De: Ben-Hur Rafael Deporte Costa
Enviado em: quarta-feira, 20 de julho de 2022 12:10
Para: Carla Louise Henz; Camila Alessandra Giacomelli; _SMAMUS - EDI; Mara Rejane Rivatto; _SMAMUS - EGEO
Assunto: RES: PSG Um Parque Salomoni

Devido a falta de um arquivo referenciado do projeto do Loteamento Parque Salomoni, o Alinhamento Viário e o Eixo de Logradouro do "trecho 1" da Passagem Um (CTM : 7868102) foi ajustado paralelamente ao "trecho 2" da mesma, conforme a carta 2987-2-KII graficada pela EAP/SMAMUS.

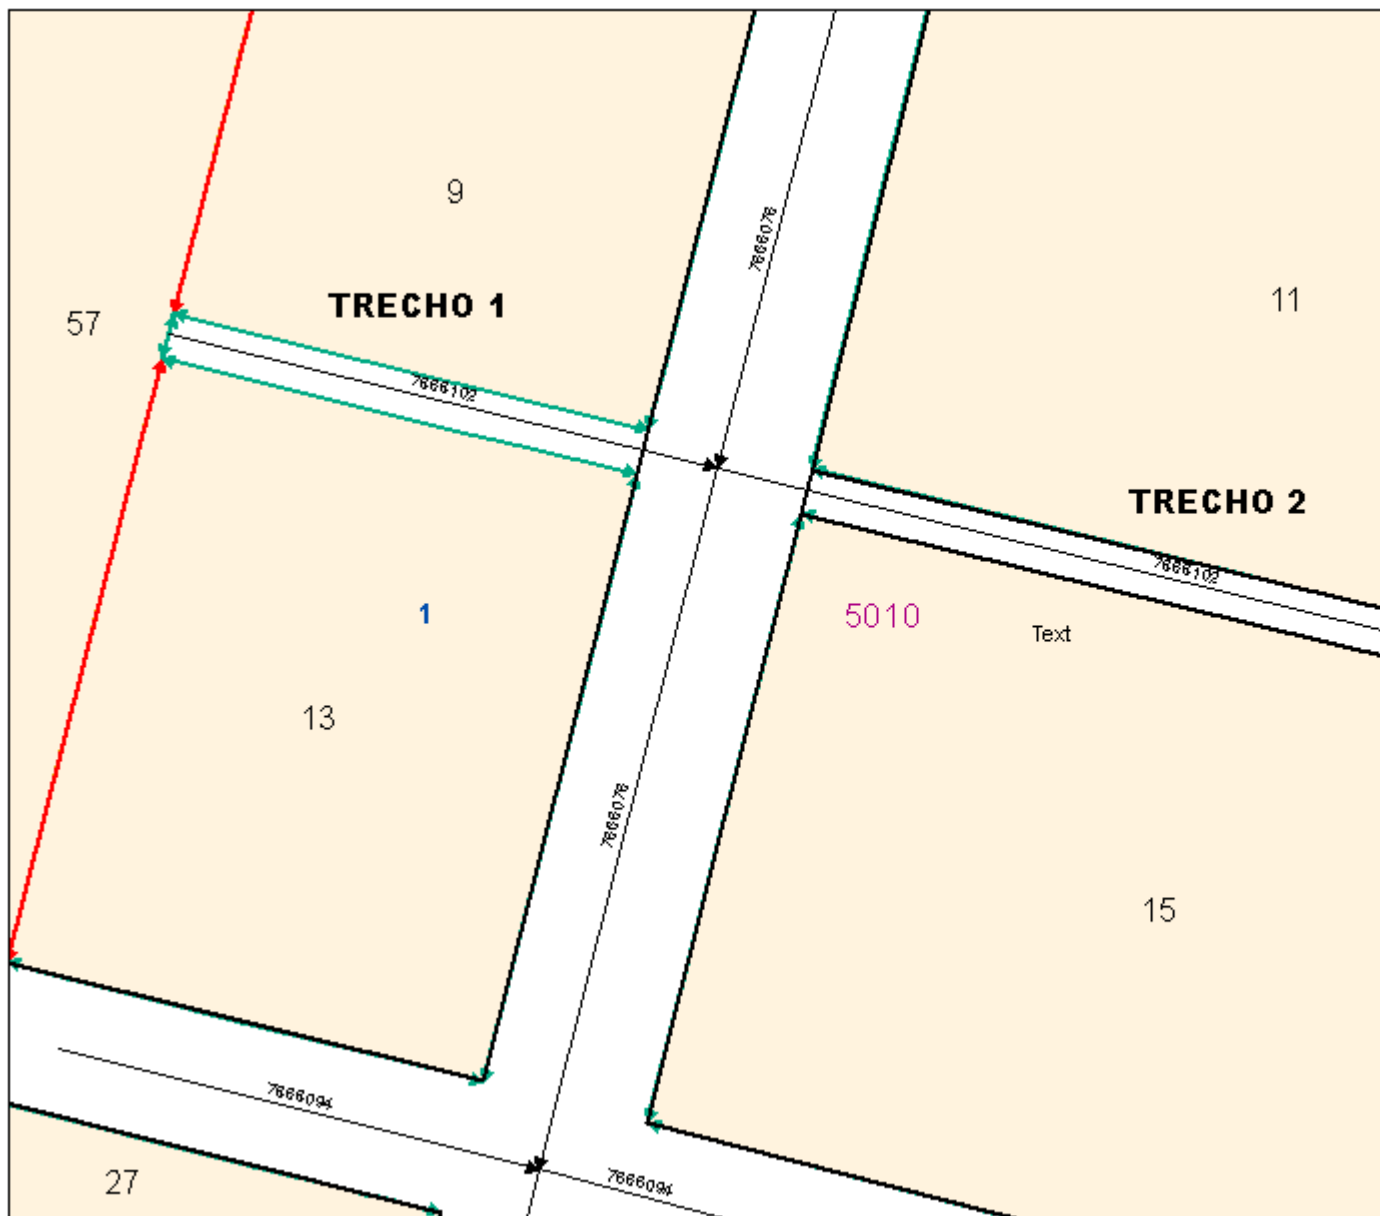
Segue imagem de referência:
